## 電磁開閉器・制御器 仕様変更ニュース

| 形名         | DU-N120 形 直流用電磁接触器<br>注1. 変更対象形名には, 形名末尾に「CN」, 「XA」等が不可される特殊仕様品も含まれます。<br>DU-N120 形用 B主接点キット BH789N309   |     |     |     |   |     |     |   |     |     |
|------------|--|-----|-----|-----|---|-----|-----|---|-----|-----|
| 変更箇所       | 可動接触子 (B)  |     |     |     |   |     |     |   |     |     |
| 変更内容       | <p>可動接触子(B)の寸法を下図のとおりに変更します。</p>

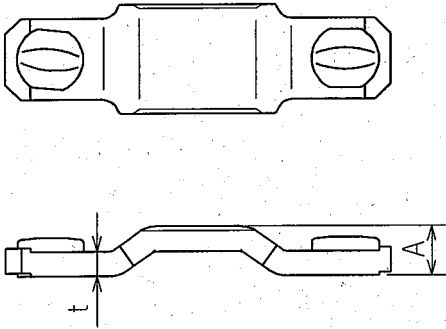
<table><tr> <th>寸法</th> <th>変更前</th> <th>変更後</th> </tr><tr> <td>t</td> <td>3.2</td> <td>2.6</td> </tr><tr> <td>A</td> <td>6.4</td> <td>4.9</td> </tr></table>

<p>なお, 定格・特性・性能に関する変更はありません。</p> | 寸法  | 変更前 | 変更後 | t | 3.2 | 2.6 | A | 6.4 | 4.9 |
| 寸法         | 変更前  | 変更後 |     |     |   |     |     |   |     |     |
| t          | 3.2  | 2.6 |     |     |   |     |     |   |     |     |
| A          | 6.4  | 4.9 |     |     |   |     |     |   |     |     |
| 変更理由       | 材料入手難のため   |     |     |     |   |     |     |   |     |     |
| 識別方法       | 目視   |     |     |     |   |     |     |   |     |     |
| 従来との関係     | 互換性あり  |     |     |     |   |     |     |   |     |     |
| 切替時期       | 2014年 11月生産分より順次切替   |     |     |     |   |     |     |   |     |     |
| 備考<br>添付資料 |  |     |     |     |   |     |     |   |     |     |
